### 监理工程师通知回复单

工程名称: 齐河县兴泰新能源 3.55MW 分布式光伏发电项目

编号: XE04-JLHF-004

接地引下线

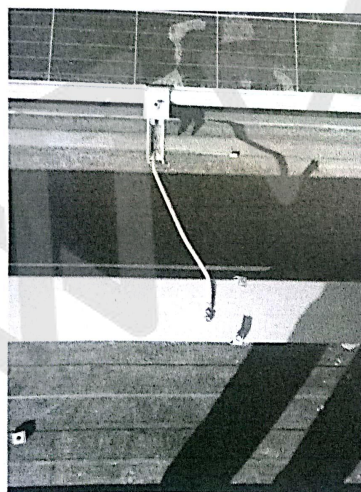
- 1、对组件全面排查, 对于没有加击穿导电片的组件重新补上击穿导电片。
- 2、遗漏位置重新焊接, 使环网与接地引下线焊接, 同时要求班组必须按照规范要求焊接; 对逆变器逐一排查, 确保每一台逆变器都接地。
- 3、桥架未安装的地方重新补上盖板, 并做好接地工作。
- 4、按照要求在规定的期限内完成全容量并网工作。

经巡视检查, 已对通知单中所提出问题进行了整改, 要求在今后的施工过程中引起重视, 避免此类问题再发生。
